710 - INSP
 ISO/IEC 17020
 Origineel verslag

Verkoop [Afd 8.4.2]

Verslagnummer:
 21/06102026/64578/76867/1

Inspectie adres: De Roest d'Alkemadelaan 1
 bus 0301, 2600 Antwerpen (België)
 Type: Verkoop [Afd 8.4.2]

Bord: Bord 1 #1/1

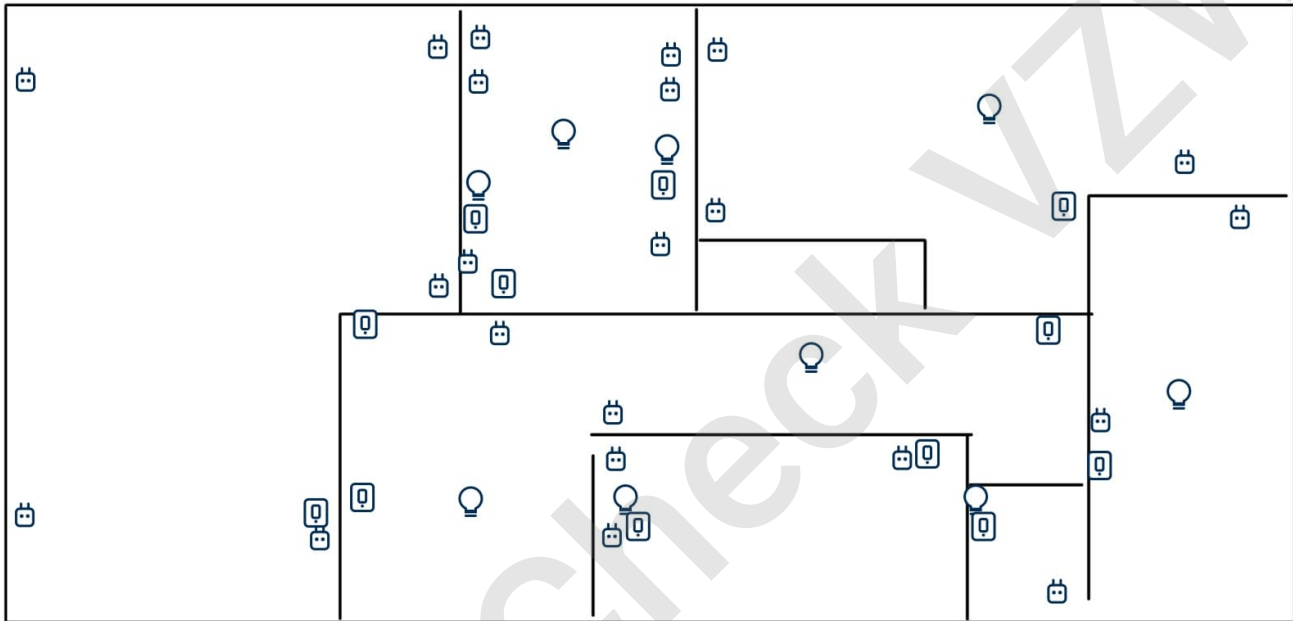
- Het eendraadschema en situatieplan zijn niet aanwezig. - oAfd 3.1.2.1
- De kringen, de onderbrekingstoestellen en of de beschermingstoestellen zijn niet duidelijk en zichtbaar gekenmerkt. - Afd 3.1.3

- De installatie is niet aangevuld met een differentieelstroombeschermingsinrichting met hoge of zeer hoge gevoeligheid. - oAfd 4.2.4.3
- Een differentieelstroombeschermingsinrichting van hoge of zeer hoge gevoeligheid beschermt niet zoals het zou moeten de circuits waar water aanwezig is. (factor van externe invloeden AD2 of meer)-, - oAfd 4.2.4.3.b ; oAfd 5.3.5.3

- De kringen die de wasmachine, vaatwasmachine, droogkast voeden, zijn niet voorzien van een (zeer) hoog gevoelige differentieelstroombeschermingsinrichting. - oAfd 4.2.4.3.b

- De kring(en) die stopcontacten bevatten zonder aarding zijn niet beschermd door een differentieelstroombeschermingsinrichting met een hoge of zeer hoge gevoeligheid. - oAfd 8.2.1

- De houders van de penautomaten zijn niet uitgerust met een kaliberstuk. - oAfd 5.3.5.5.a
- De vermeldingen tegen overstroom op de beschermingstoestellen zijn niet zichtbaar. - oAfd 5.3.5.5; Afd 8.2.1

- Een of meerdere stopcontacten zijn niet van kinderbeveiliging voorzien. - oAfd 4.2.2.3.b; Afd 8.2.1; Afd 8.2.2
- De beschermingsindex tegen rechtstreekse aanraking van de verlichting, stopcontacten en/of schakelaars is niet voldoende. Plaats afscherming, dekseltjes, kapjes, - oAfd 4.2.2.3

- Extra opmerking: Beschadigd
- Er werden beschermingsgeleiders vastgesteld welke niet beschermd zijn door een differentieelstroombeschermingsinrichting. - oAfd. 5.3.5.3.g

- Extra opmerking: Voedingskabel
